品番	HH11021NR	品名	内部樹脂タンク式	1 / 4
----	-----------	----	----------	-------

衛生陶器補修品互換性情報 No. E0026

件名 タンク整流ジャバラについて

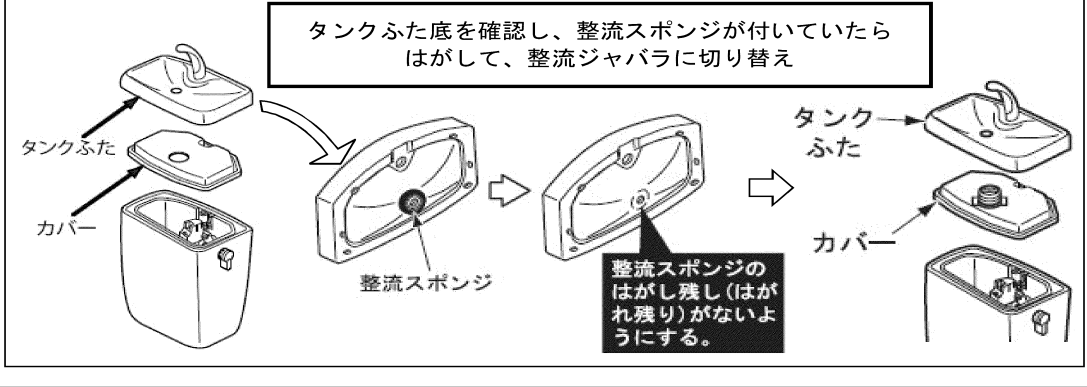
タンクふた底の違い
 ■対象製品のタンクふたには、ふた底に整流スポンジが付いているものと、付いていないものがあります。 2013年6月頃から順次整流ジャバラ式に切り替えられています。
 (新旧でカバー形状は異なりますが、整流ジャバラのみの取り替えは可能です)

<p>■旧型タンク (2013年6月頃以前) タンクふた底に整流スポンジが付いていました。</p>  <p>タンクふた 整流スポンジ 旧カバー カバー特徴 切込みなし</p>	<p>■新型タンク (2013年6月頃以降) 内部樹脂タンクカバーに整流ジャバラが付く仕様に変更しました。</p>  <p>タンクふた 整流ジャバラ 新カバー カバー特徴 ジャバラを挿入する切込みあり</p>
--	--

- 《ポイント》
- 現行製品は整流ジャバラ式に切り替わっていますので、整流スポンジは付いていません。
 - 現在のタンクふた、陶器タンクー式、内部樹脂タンクー式、内部樹脂カバーのみの補修品には、整流ジャバラが付いていますので、補修の際、タンクふた底に整流スポンジが付いている場合は、はがして整流ジャバラ式に切り替えてください。
 - 整流スポンジを付けたまま整流ジャバラ仕様のカバーを付けると、ふたが浮いてがたつきや漏水の原因となりますので、必ず整流スポンジは、はがしてください。
 - 既に整流ジャバラが付いている製品に対して、補修品を手配すると整流ジャバラがだぶる場合があります。その場合は破棄ください。
